## Bescheid

P-3890/8908-MPA BS

Installationskanäle aus „Brandschutzplatten FLAMRO SPN 40“  
der Feuerwiderstandsklasse I 90 gemäß DIN 4102-11 : 1985-12

**Ergänzung zum**  
**Allgemeinen bauaufsichtlichen Prüfzeugnis**

Anlage 1 der Ergänzung  
zum ABP-Nr.  
P-3890/8908-MPA BS

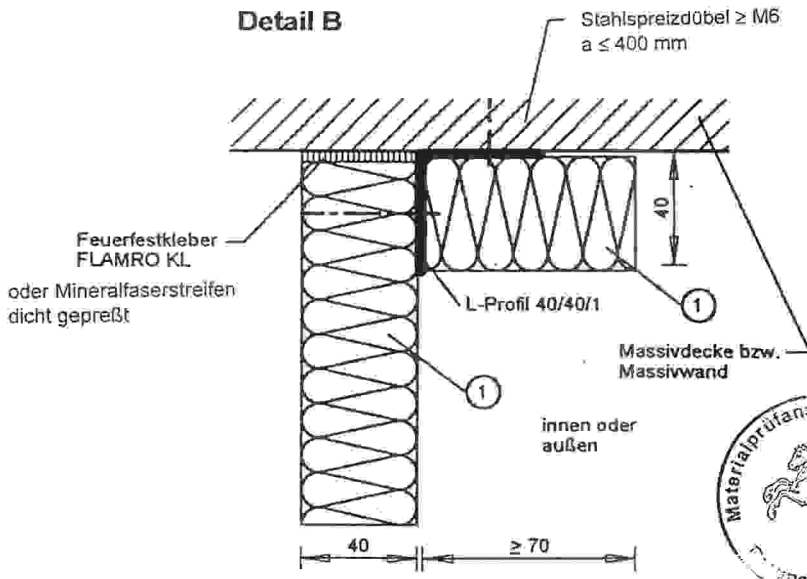
Abweichend zu den Angaben im allgemeinen bauaufsichtlichen Prüfzeugnis dürfen bei ein-, zwei- und dreiseitigen Ausführungen der Installationskanäle die Stahlwinkel L 40/40/1 mm und die Aufleistungen mit Stahlspreizdübeln  $\geq M6$ ,  $a \leq 400$  mm, an der Massivwand bzw. -decke befestigt werden.

Die Befestigung der ein-, zwei- und dreiseitigen Installationskanäle ist auf der Anlage 1 dargestellt.

Anlage 1 zum  
 Schreiben Nr. 150/97-AR-  
 vom 23.05.1997

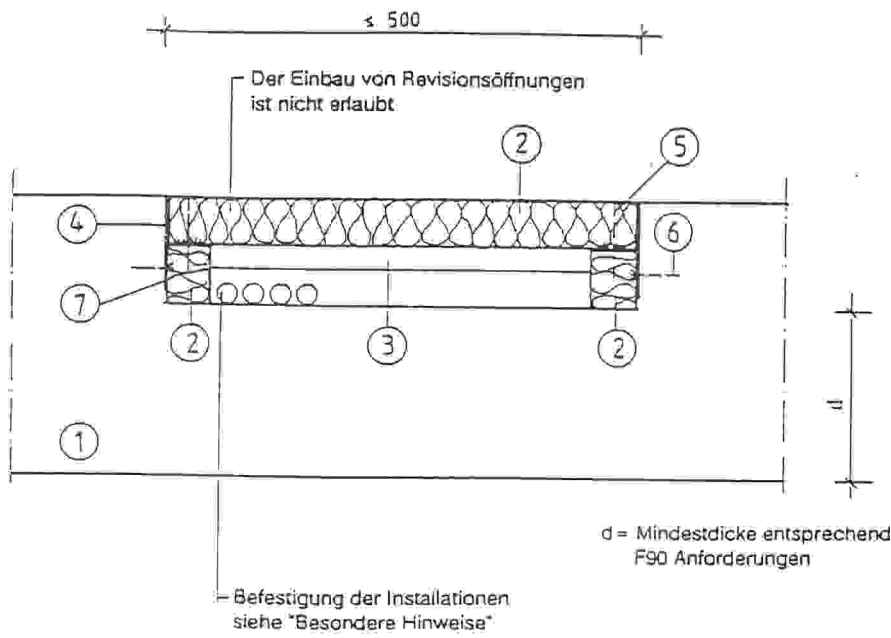
## 1.2 Einseitige Ausführung von Installationsschächten

Bei der einseitigen Ausführung handelt es sich um maximal 500 mm breite Installationsschächte aus 40 mm dicken "Brandschutzplatten FLAMRO SPN 40", die dreiseitig durch Mauerwerk nach DIN 1053 bzw. Stahlbeton nach DIN 1045 begrenzt sind. Die Befestigung der "Brandschutzplatten FLAMRO SPN 40" erfolgt durch einen L-förmigen Stahlblechwinkel 40 x 40 x 1 mm in einem Abstand von  $a \leq 400$  mm mit Schrauben  $\geq M 8$  an der Massivwand. Die Befestigung der "Brandschutzplatten FLAMRO SPN 40" an dem Winkel wird mit Schrauben 6 x 80 mm, Abstand  $a \leq 400$  mm - 500 mm, ausgeführt. Die "Brandschutzplatten FLAMRO SPN 40" sind mit einem Stufenfalz zu versehen. Falls die Platten stumpf gestoßen werden sollen, sind die Querstöße mit 20 mm dicken und 150 mm breiten Plattenstreifen abzudecken.

Weitere konstruktive Einzelheiten sind der Anlage 1 zu diesem Schreiben zu entnehmen.

Aufgrund der vorliegenden Prüfergebnisse sowie weiterer Prüferfahrung kann gesagt werden, daß die Klassifizierung I 90 nach DIN 4102 Teil 11, Ausgabe 12/1985, für eine einseitige Ausführung von Installationsschächten aus 40 mm dicken "Brandschutzplatten FLAMRO SPN 40", bestehend aus Mineralfaserplatten "RPI 17" der Fa. Rockwool mit einer insgesamt 3 mm dicken Beschichtung aus "FLAMRO-Beschichtungsmasse BM-A" nicht verloren geht, wenn

- der Installationsschacht gemäß Abschnitt 1.2 und Anlage 1 einseitig ausgeführt wird.

Die maximale Breite der Installationsschächte darf 500 mm nicht überschreiten.

Die Klassifizierung "I 90" gilt nur, wenn der minimale Wandquerschnitt (siehe Anlage 1) in die Feuerwiderstandsklasse "F 90" gemäß DIN 4102 eingestuft werden kann.

Anlage 1 zum

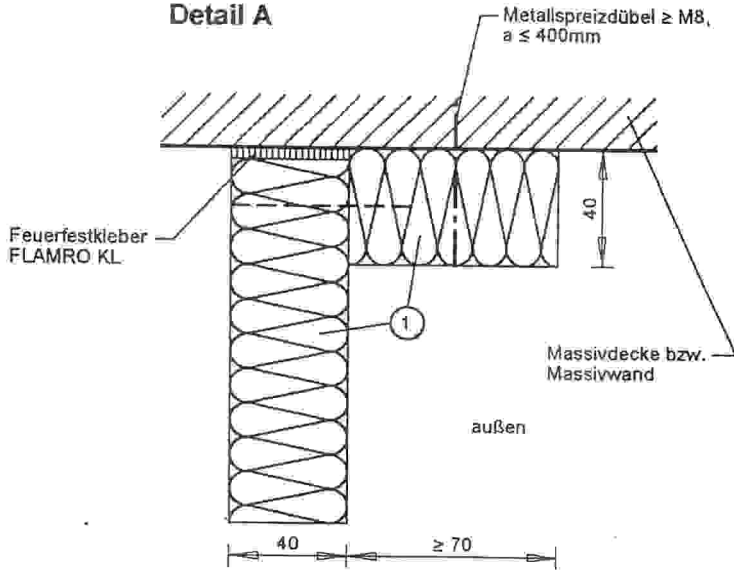
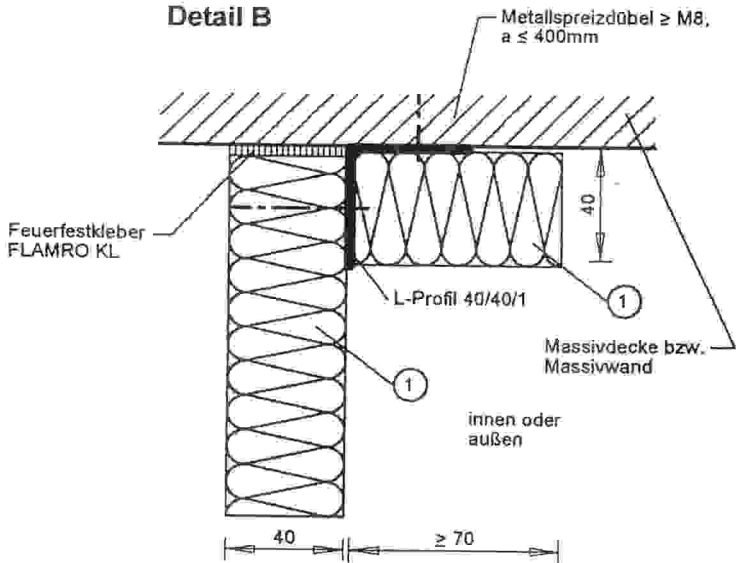
Abweichend zum Prüfzeugnis Nr. 7296/5415 -AR- vom 29.03.1996 soll im Bereich des Wand- bzw. Deckenanschlusses bei der zwei- oder dreiseitigen Ausführung der Installationskanäle auf den dicht gepreßten Mineralfaserstreifen verzichtet werden und der Spalt vollständig mit „Feuerfestkleber FLAMRO KL“ verschlossen werden (siehe Anlage 1).

Auf der Grundlage vorliegender Prüfergebnisse (siehe Prüfzeugnis Nr. 7296/5415 -AR- vom 29.03.1996) sowie weiteren Prüferfahrungen an Installationskanälen können die in Abschnitt 2 beschriebenen und in den Anlagen 1 bzw. 2 dargestellten Ausführungen von zwei- und dreiseitigen Installationskanälen bzw. einseitigen Installationsschächten nach der Einheitstemperaturzeitkurve (ETK) in die

Anlage 2 zum

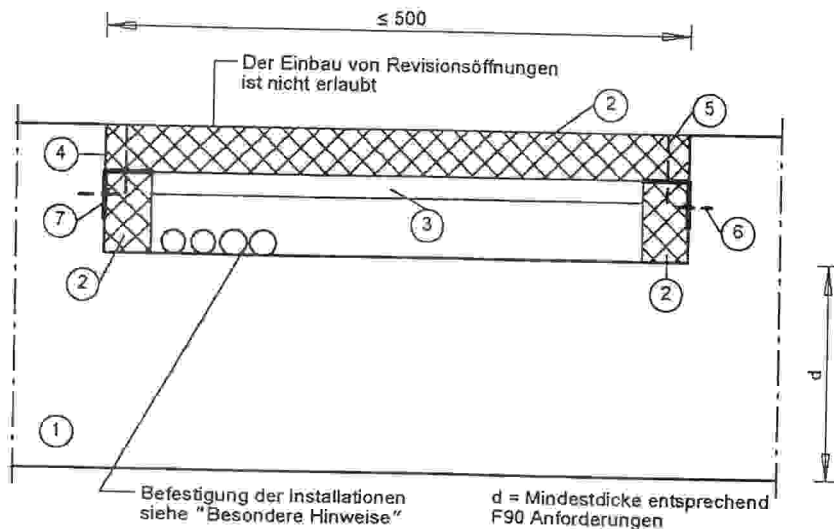
Abweichend zum Schreiben Nr. 150/97 -AR- vom 23.05.1997 soll im Bereich des Wand- bzw. Deckenanschlusses bei der einseitigen Ausführung der Installationsschächte auf den dicht gepreßten Mineralfaserstreifen verzichtet werden und alternativ zum Mineralfaserstreifen soll der Spalt vollständig mit „Feuerfestkleber FLAMRO KL“ verschlossen werden (siehe Anlage 2).
